Autorité environnementale

**Avis délibéré de l’Autorité environnementale
sur la création de la halte ferroviaire de Sainte-
Musse (83)**

n°Ae : 2019-69

Avis délibéré n° 2019-69 adopté lors de la séance du 11 septembre 2019

Figure 5 : Cartographie du TRI Toulon-Hyères – « forte probabilité d'inondation » : évènement fréquent, crue décennale – « moyenne probabilité d'inondation » : évènement moyen, crue centennale (source : dossier)

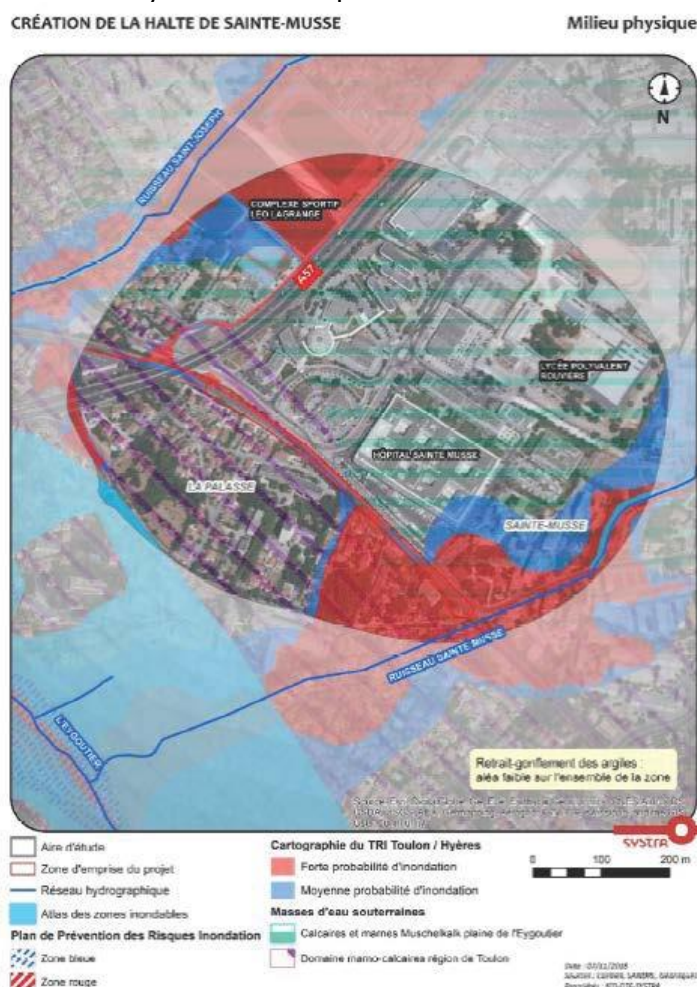
Une carte d'aléas inondation (hors PER et distincte de celle du TRI) est annexée au PLU en vigueur. Elle identifie que la voie ferrée est située en zone bleu clair, correspondant à une hauteur d'eau inférieure à 50 cm, ce que le dossier relève et prend comme référence. Une zone rouge, relative à une hauteur d'eau supérieure à 1 m est cependant localisée d'après le dossier au niveau du pont autoroutier (A57) ; elle semble pouvoir concerner une partie de l'emprise du projet de halte, ce que le dossier ne relève pas et ne semble pas prendre en considération. Les résultats de l'étude diligentée dans le cadre du PAPI permettront de préciser ces points.

L'Ae recommande de compléter l'étude d'impact par les résultats de l'étude hydraulique globale de l'Eygoutier (voire de l'annexer à celle-ci).
